Změnový list č. 14

Odvětrání kotelny a prostoru pod schodištěm

ZŠ T. G. Masaryka - navýšení kapacity o dvě třídy (vila Pamela)

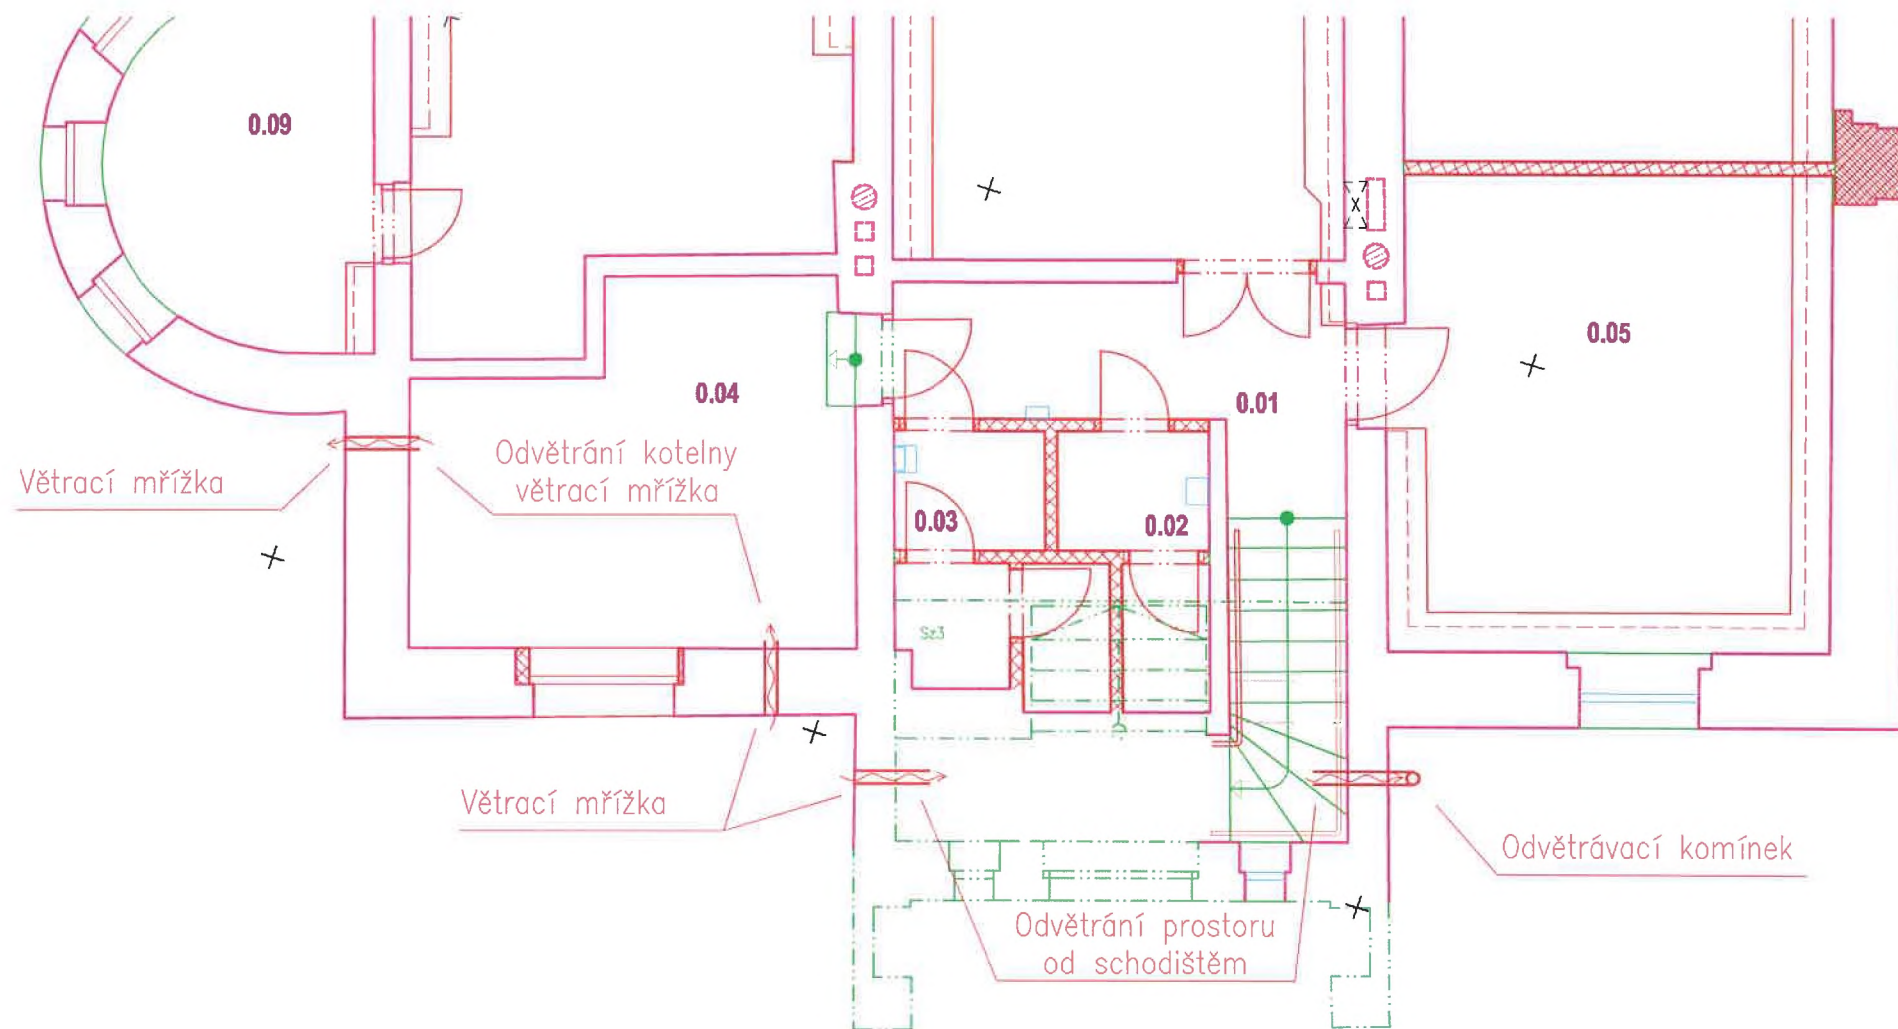
- Během bouracích prací byl objeven skrytý prostor v 1.PP pod schodištěm. Aby nedocházelo v tomto prostoru k zvýšené vlhkosti (tvorbě plísní), doporučil GP tento prostor odvětrát.
- Jelikož v kotelně 1.PP bude plynový kotel, bude zde nutné doplnit přísávání čerstvého vzduchu a odvětrání prostoru.
